Regelquerschnitt A20  
RQ 31 nach RAA 2008  
Sägezahnprofil - Mulde in Dammlage

Deckblatt

Zentralstraße 55, 10117 Berlin Telefon: 030-282 43-0 Fax: 030-282 43-291 www.deges.de	
	bearbeitet	06/2020
Straße: A20 von NK 2222112 + 0,563 km nach NK 2123027 + 0,926 km		Unterlage Nr.: Blatt Nr.: Reg.-Nr.:
Nächster Ort: Glückstadt Bau-km: 7+415 - 22+650		Datum: _____ Name: _____
A20 - Nord-West-Umfahrung Hamburg		bearbeitet: _____ gezeichnet: _____ geprüft: 11/2007 Sperber
Abschnitt B431 bis A23		Regelquerschnitte A20 Maßstab: 1:100
aufgestellt: Berlin, den 20.06.2020 gez. I.A. Dr.-Ing. Zierke		DEGES Deutsche Einheit Fernstraßenplanungs- und -bau GmbH
Planfeststellungsunterlage vom 16.11.2007 Anlage : 6 Blatt : 1

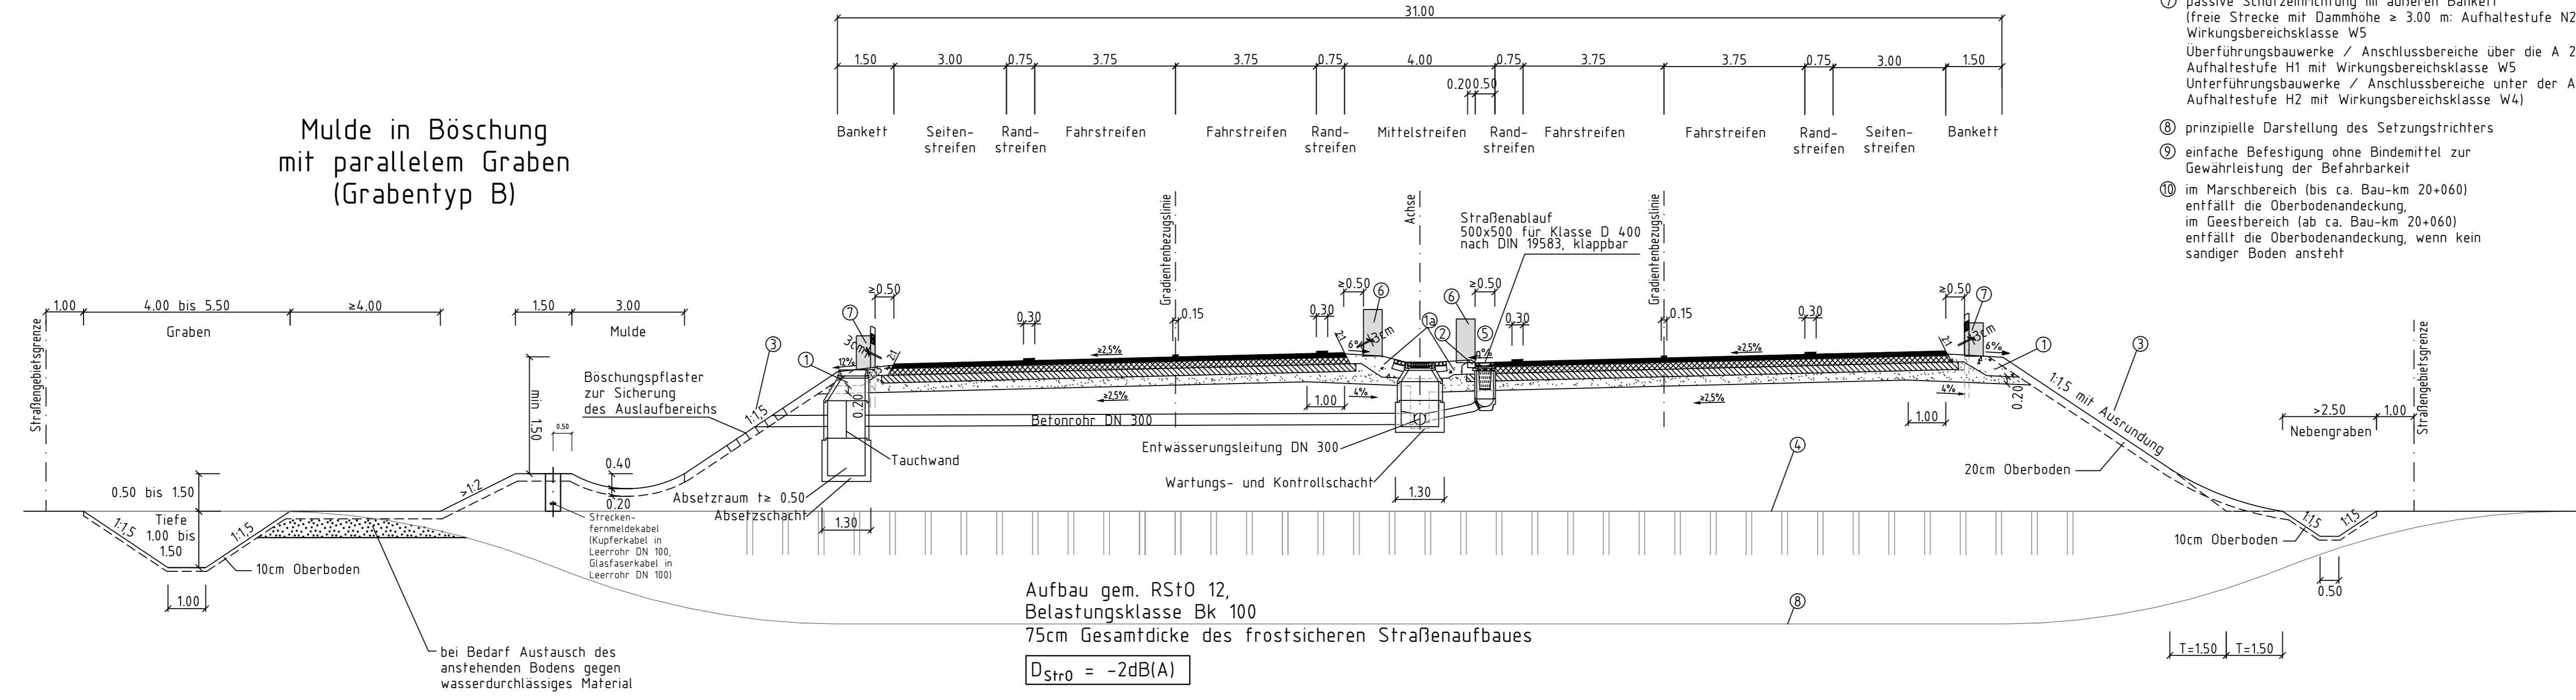
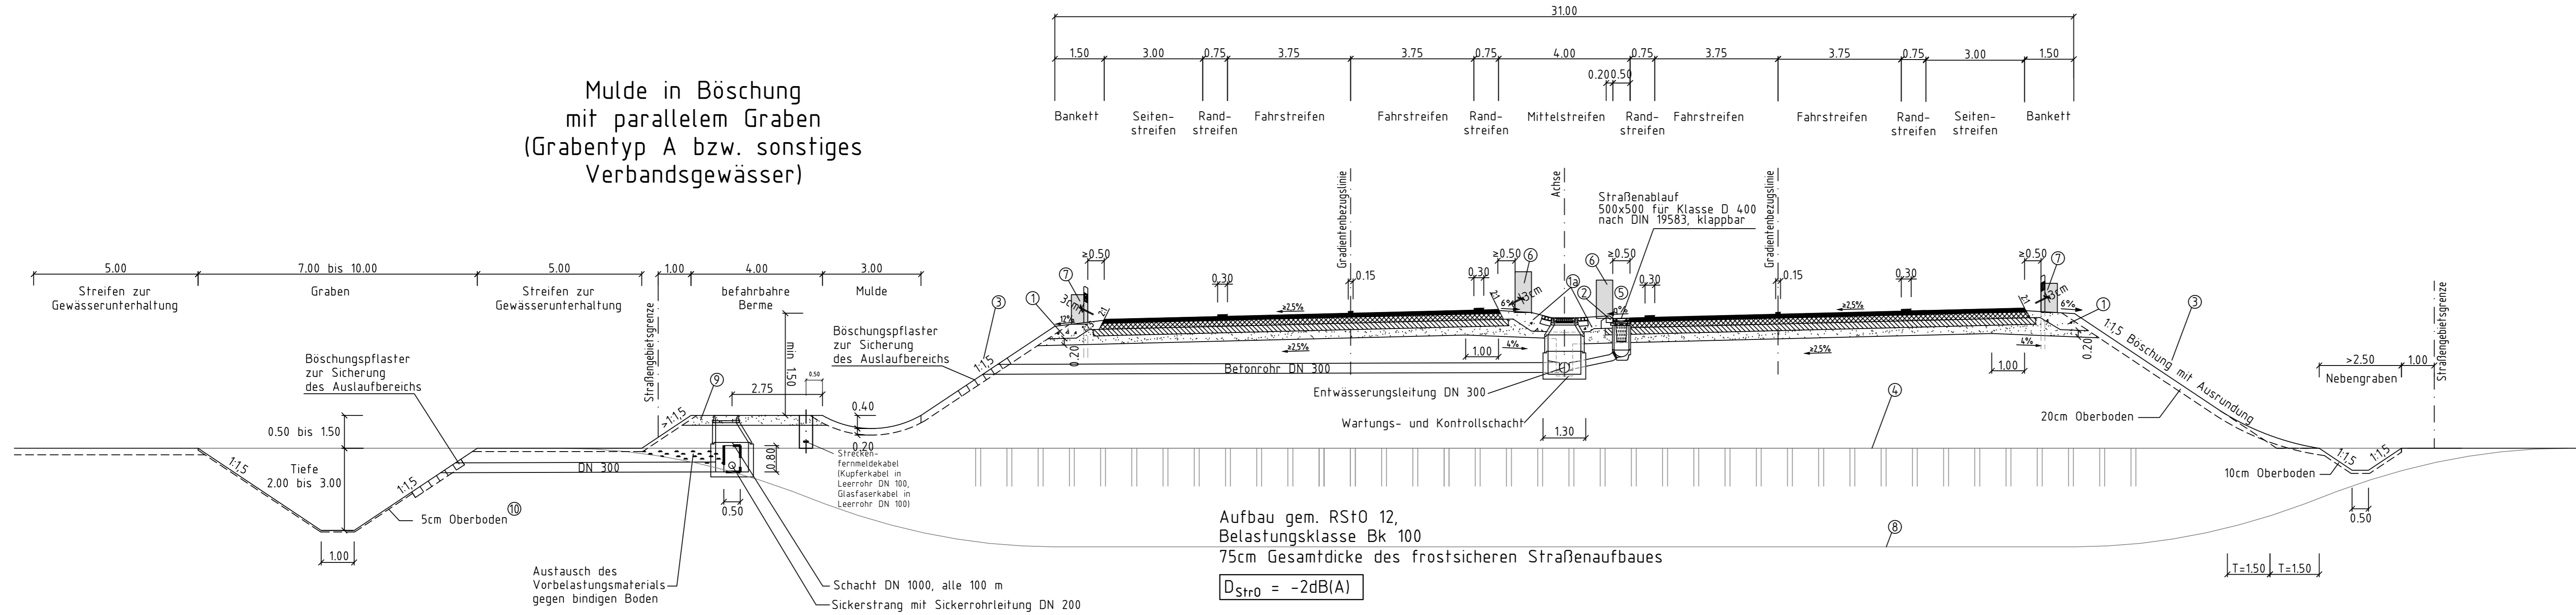
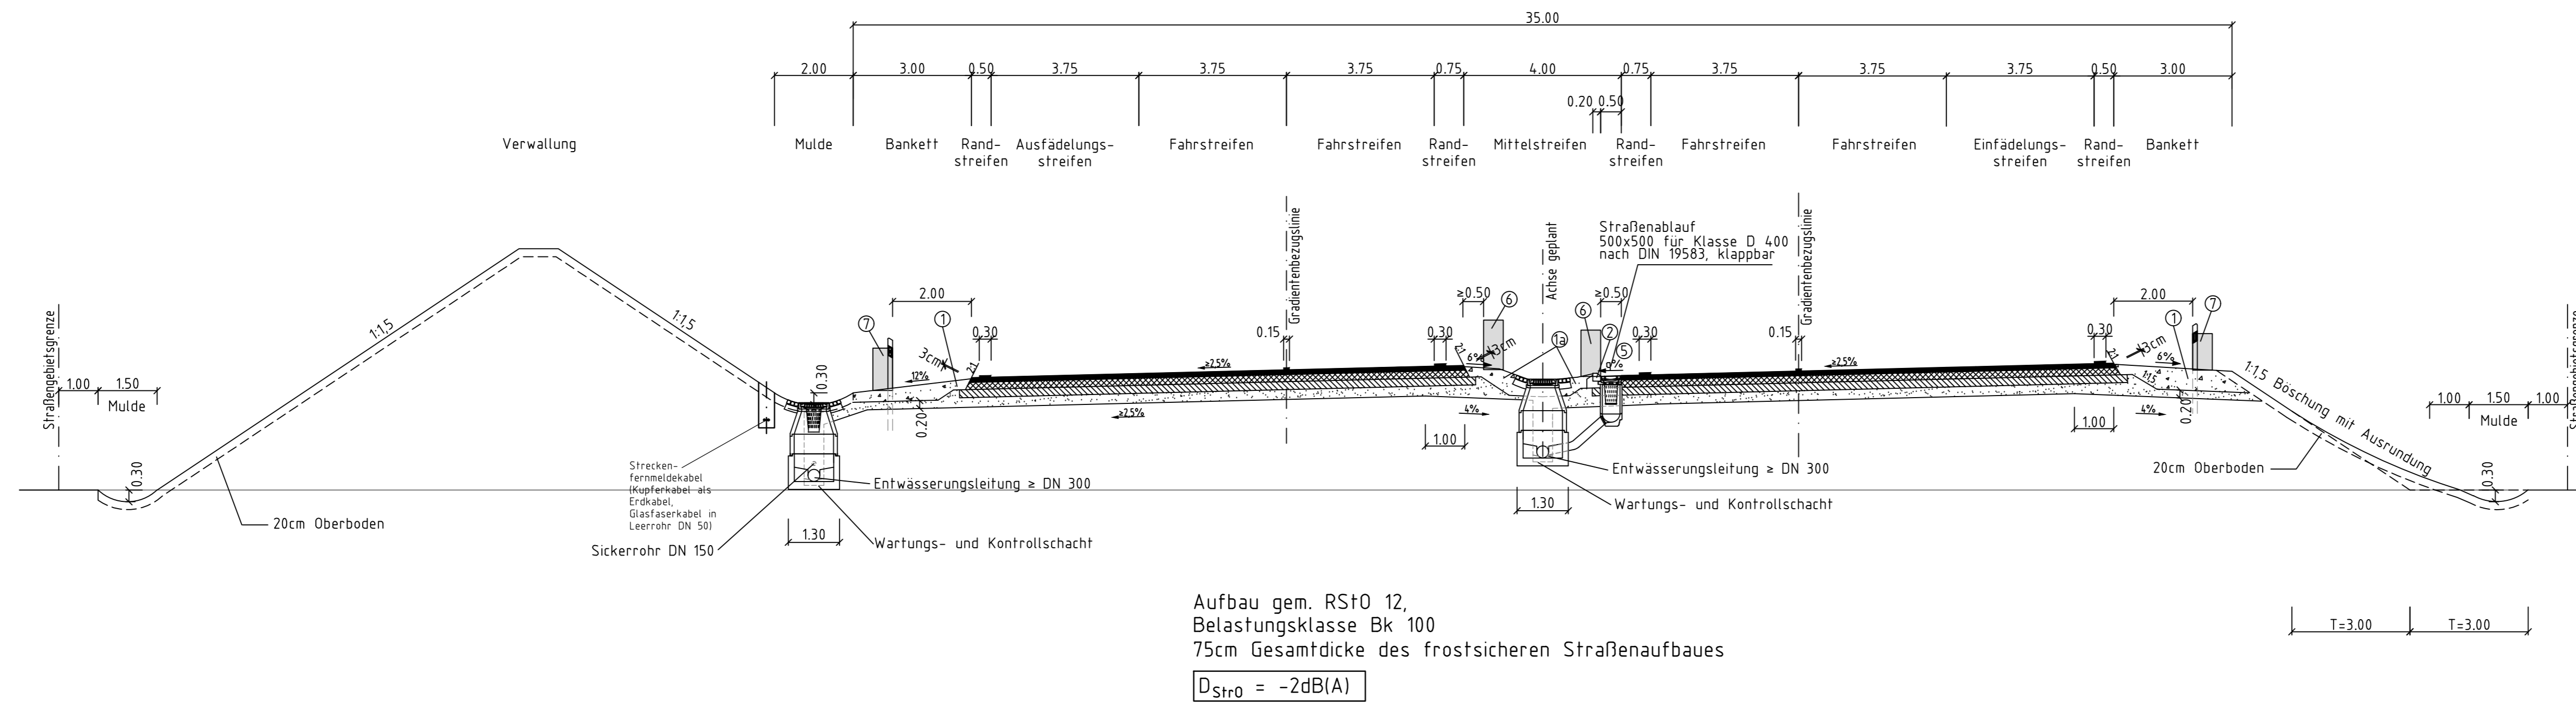
Nr.	Art der Änderung	Datum	Name
13	Ergänzung DStro-Wert	03/2020	WJ/Han
12	Anpassung Ein-/Ausfädelungstreifen mit seitlichem Randstreifen	03/2020	WJ/Han
11	Änderung Befestigung Mittelstreifen	03/2020	WJ/Han
10	Änderung Angaben zur Oberbodenandeckung im Graben Typ A	11/2017	WJ/Han
9	Erklärung Entwässerungstreifen neben Graben Typ A	11/2017	WJ/Han
8	Entfall Mehrweckrohr unterhalb der Mulde vor Verwaltung	11/2015	WJ/Han
7	Anpassung Fahrbahnoberbau an RStD 2012	03/2015	WJ/Han
6	Entfall Mehrweckrohr im Mittelstreifen	03/2015	WJ/Han
5	Entfall Sickerrohr im Mittelstreifen	03/2015	WJ/Han
4	Änderung Querschnitt geschlossenes Entwässerungssystem	03/2013	WJ/Stm
3	Aktualisierung der Geltungsbereiche	03/2013	WJ/Stm
2	Änderung / Ergänzung Straßenentwässerungssystem	03/2013	WJ/Stm
1	Änderung Schraffuren, Beschriftung, Bemessung, Schutzzeichnungen u.ä.	03/2013	WJ/Stm
